Opinión Técnica de la modificación del Anexo 1 del Título de la Asignación

AR-0005-2M-Campo Agua Nacida

Abril 2023

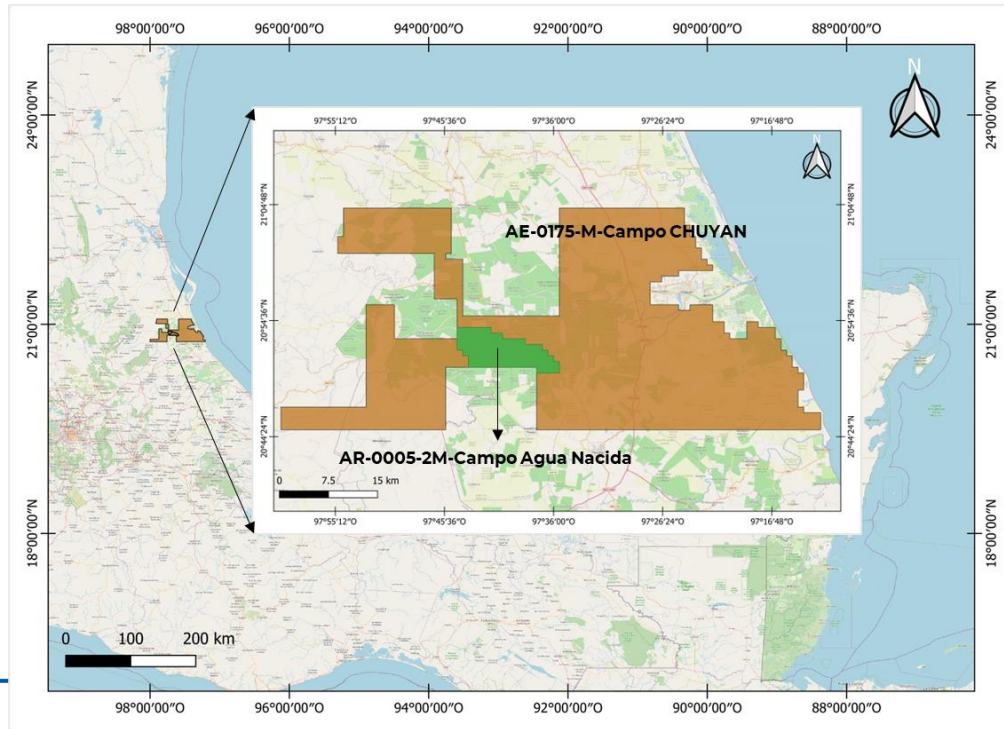
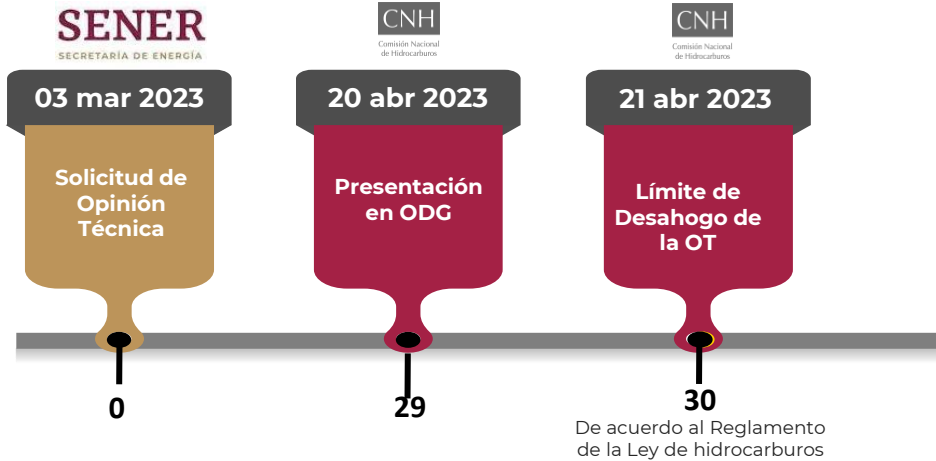
PROFUNDIDAD: Las actividades amparadas por esta Asignación podrán realizarse en todas las formaciones geológicas.

PROFUNDIDAD: Las actividades de Extracción amparadas por esta Asignación podrán realizarse en las siguientes formaciones geológicas:

<i>Edad</i>	<i>Formación Geológica</i>
<i>Eoceno - Paleoceno</i>	<i>Chicontepec</i>

Del análisis efectuado en la Comisión, la propuesta de Modificación al Anexo 1 del Título de la Asignación AR-0005-2M-Campo Agua Nacida (en su apartado Profundidad) resulta técnicamente viable, por las siguientes consideraciones:

- ✓ El acotar las actividades amparadas a las formaciones geológicas productoras actuales de la Asignación AR-0005-2M-Campo Agua Nacida no representa un impacto en las cifras de reservas al 01 de enero de 2022 ni en su Programa Operativo Anual.
- ✓ La modificación propuesta no tendría un impacto en el Plan de Exploración vigente de la Asignación AE-0175-M-CHUYAN ni en el Programa de Evaluación vigente asociado al Descubrimiento Chawila-1EXP.

Derivado del análisis presentado, se propone la Opinión Técnica en **sentido favorable** con respecto de la **modificación del Anexo 1 Ubicación y Área** del Título de la Asignación AR-0005-2M-Campo Agua Nacida, presentado por la Secretaría de Energía.
